**Mise à jour – Notification de sécurité produit
Philips Respironics – Ventilation en milieu hospitalier**

Ventilateur Philips V680

Correctif logiciel concernant le code d'erreur 1008 – 2020-CC-HRC-004 /n° FCO86600058

27 mai 2022

Identification du ventilateur V680

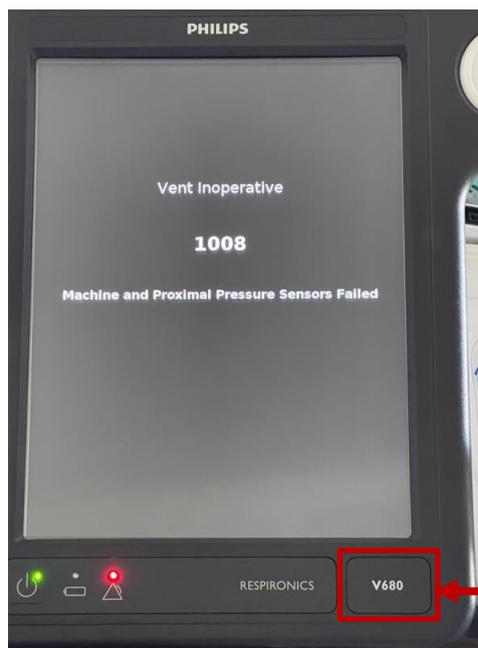
Lors de la ventilation invasive double branche, si un patient tousse suffisamment fort pour entraîner des pressions supérieures à 95 cmH₂O dans le circuit pendant plus de 150 millisecondes, une alarme "Vent Inoperative 1008: Machine and Proximal Pressure Sensors Failed" (Ventilation défailante 1008 : échec du capteur de pression proximale et du capteur de l'appareil) (voir l'image ci-dessous) peut se déclencher et ainsi provoquer l'arrêt du traitement par le ventilateur V680 et l'arrêt du ventilateur. Ce dernier reste cependant allumé.

Comme indiqué ci-dessus, Philips va déployer la version logicielle 1.40, qui inclut une modification pour empêcher le déclenchement du code d'erreur 1008 lorsqu'un patient tousse.
